Trattasi della 3° Modifica al Piano Particolareggiato di Iniziativa Pubblica denominato comparto C2.N3. VILLA EMMA bis, ubicato a sud del paese , a ridosso del centro abitato racchiuso tra la Via Rosa Luxemburg e Via A. Kuliscioff.

Le modifiche che si intendono apportare al piano autorizzato con D.C.C. N° 18 del 28/03/2013 sono le seguenti :

Inquadramento Generale - Contrasti  
Scala 1:1000

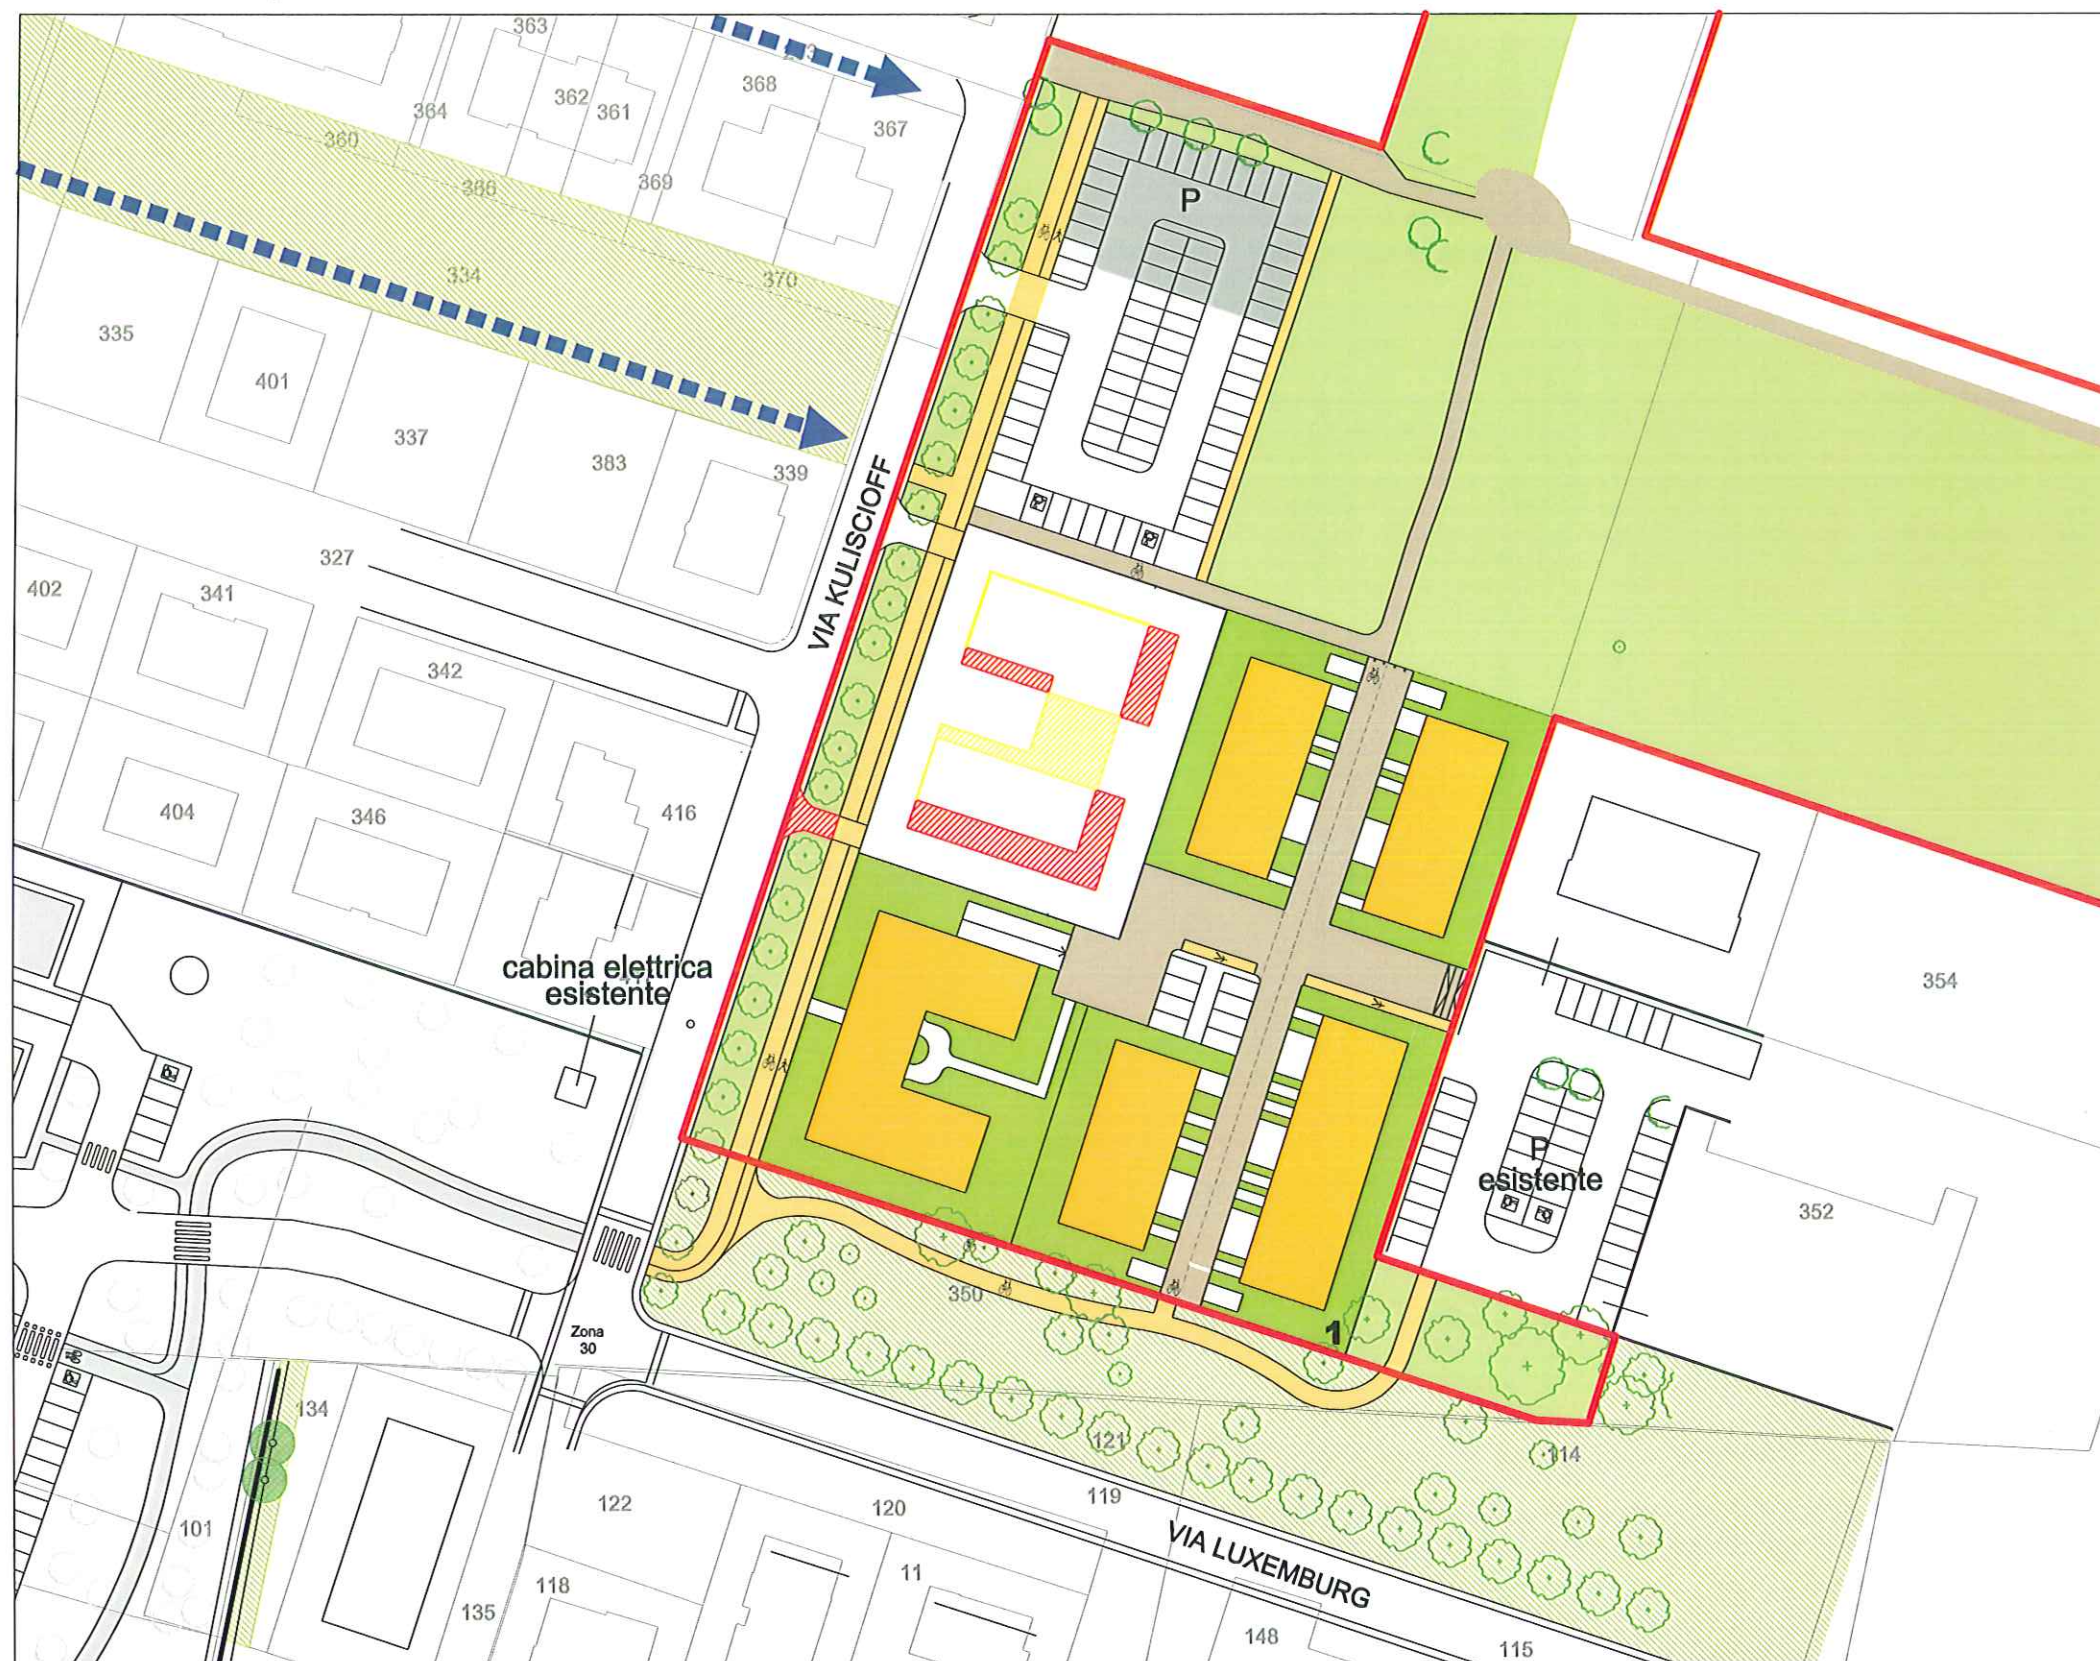
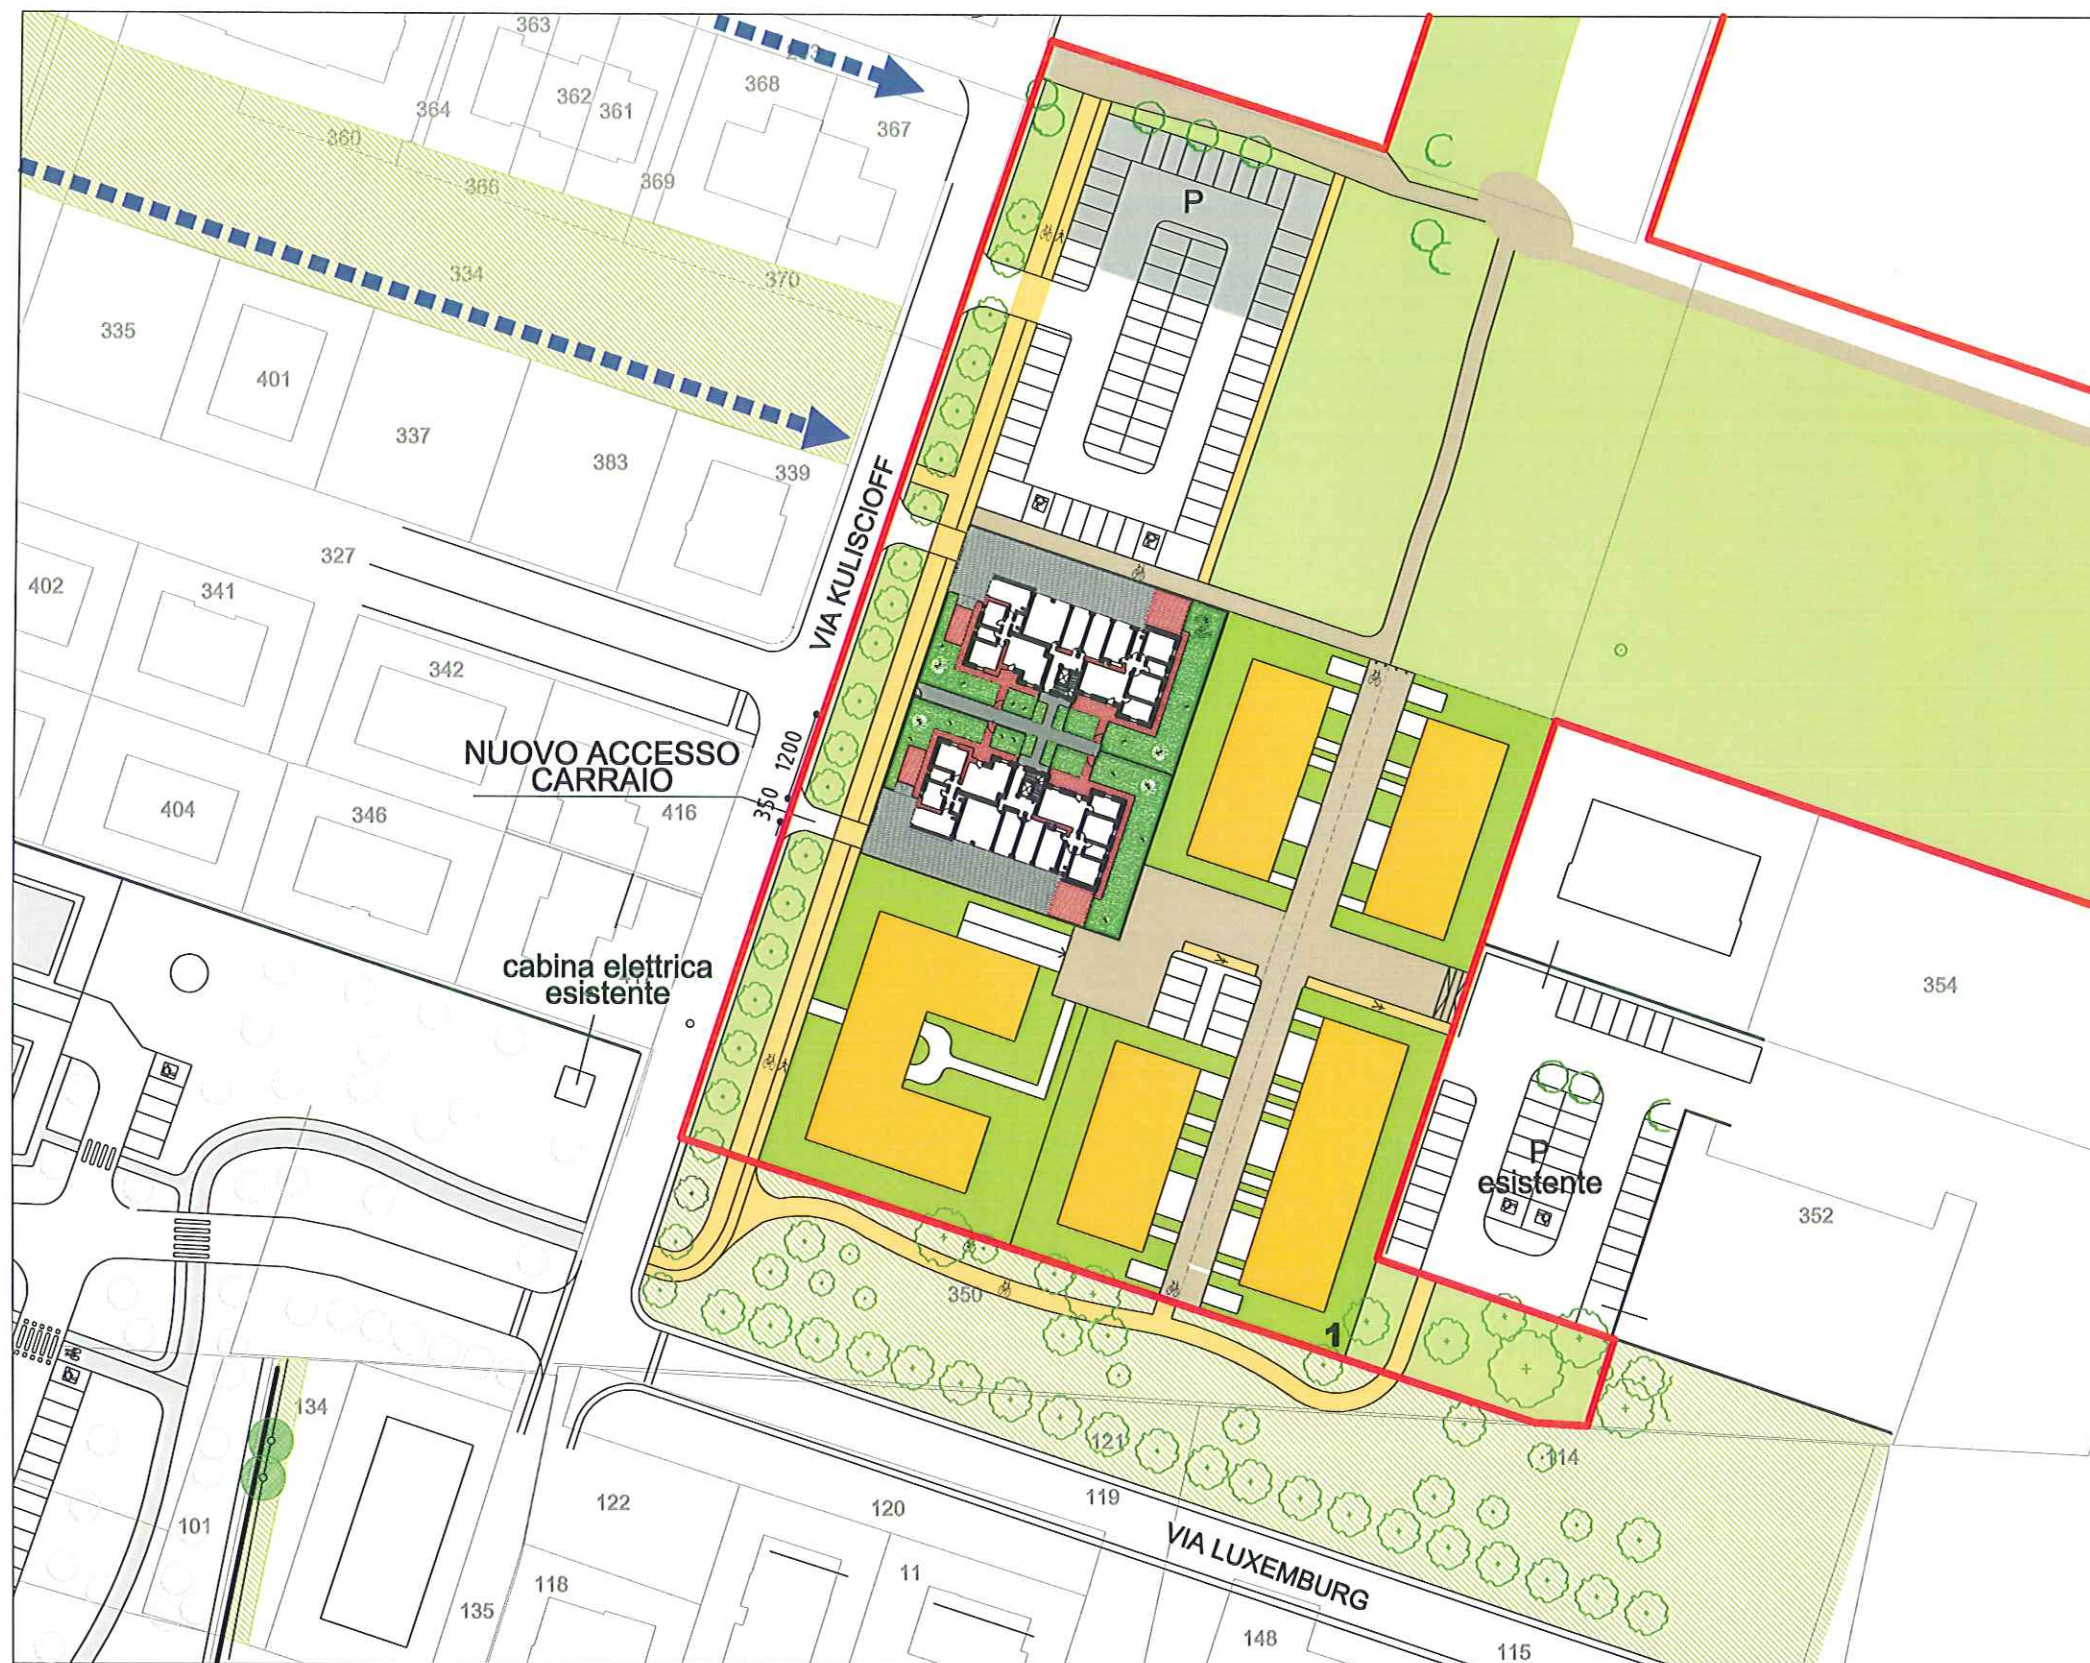
A – Modifica alla sagoma di massimo ingombro con diminuzione della stessa nel rispetto delle distanze minime dai confini e tra i fabbricati;

B – Apertura di nuovo accesso carraio dalla Via A. Kuliscioff della larghezza di ml. 3,50,

– rispettoso delle normative del codice della strada con riferimento alle distanze minime dagli incroci;

– rispettoso delle piantumazioni esistenti a margine della Via Kuliscioff, poste ad interasse tra loro di ml. 6,50 e pertanto il passo carraio di ml. 3,50 non ne pregiudica la buona crescita.
